Zeitschrift: Bulletin technique de la Suisse romande
Band: 28 (1902)
Heft: 7

CONCOURS POUR LE BATIMENT DE SERVICE
DE L'ADMINISTRATION DES CHEMINS DE FER FEDERAUX, A BERNE

PONT CHAUDERON-MONTBENON

Extrait du rapport du jury.

III^{me} PRIX. Projet « Disque express ». Auteurs : MM. Alfred Dufour & Henri Baudin, architectes, à Genève.

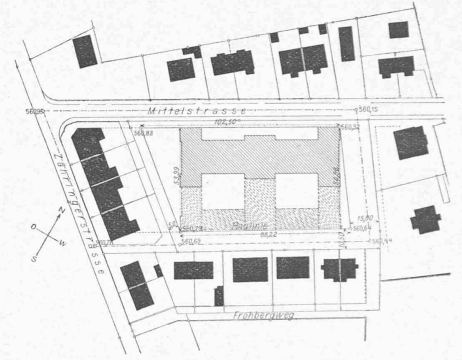
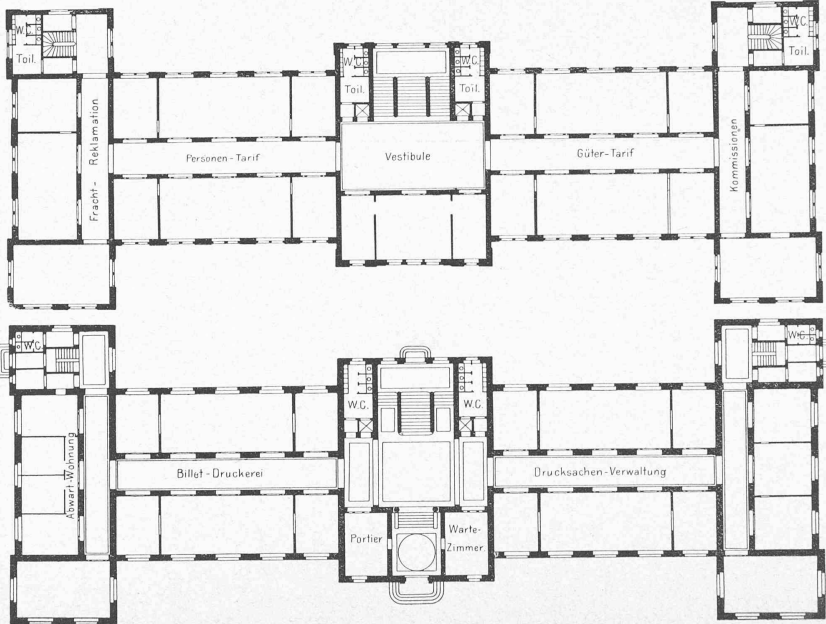
Les auteurs du projet « Disque express » se sont spécialement attachés à étudier un plan d'ensemble, de façon à donner une bonne solution à la demande *d'agrandissement facile du bâtiment et d'utilisation pratique du terrain disponible*.

Le plan présenté n'est donc — quoique formant un corps de bâtiment complet — que la partie principale d'un vaste édifice qui sera construit au fur et à mesure des besoins.

Afin de ne pas déparer l'aspect du milieu dans lequel doit s'élever cette construction (le Brückfeld est un quartier suburbain), le terrain a été utilisé de façon à pouvoir conserver de la verdure aux abords immédiats de l'édifice et créer un jardin sur la face au S.-O.

La première période d'agrandissement comprendrait le prolongement des ailes en retour, et, au besoin, la construction d'une aile dans l'axe du pavillon central, aile qui serait reliée au dit pavillon par une galerie vitrée, de façon à laisser un éclairage direct au grand escalier et aux vestibules de chaque étage.

Eventuellement, la deuxième période comprendrait la construction de deux arrière-corps qui relieraient les trois pavillons sus-indiqués entr'eux. (Voir le plan de situation).

La disposition des pavillons sur la Mittelstrasse donne un peu de recul à la façade principale et permet de créer devant celle-ci, soit une place libre, soit des pelouses entourées par une grille basse, soit des courettes anglaises destinées à éclairer les locaux du sous-sol qui pourraient être utilisées pour les imprimeries et les magasins.

Du reste, le parti et la disposition du bâtiment dans le terrain montrent la possibilité de créer encore des courettes sur les deux faces latérales dans le but d'éclairer largement les locaux du sous-sol, ce qui ferait gagner une surface considérable.

Le pavillon central contient le grand escalier, placé au S.-E., dans le but de desservir facilement l'aile centrale future, des W.-C., urinoirs, chambres de toilette et monte-charges.

Les bureaux sont distribués à gauche et à droite des dégagements des arrière-corps, dans les pavillons des ailes en retour et sur les faces latérales ; ils sont orientés au N.-E., S.-E., S.-O. et N.-O. Les deux pavillons en arrière des ailes contiennent, en outre des W.-C., urinoirs et chambres de toilette, des escaliers de service pour assurer la communication entre les divers étages ; ils se trouveront dans l'axe des faces latérales lorsque les ailes

La surface utilisable du plan est de 970 m², calculée au premier étage. La surface construite est de 1780 m².

Le cube total du bâtiment, mesuré du sol des caves au plancher des combles est de 31,862 m³.
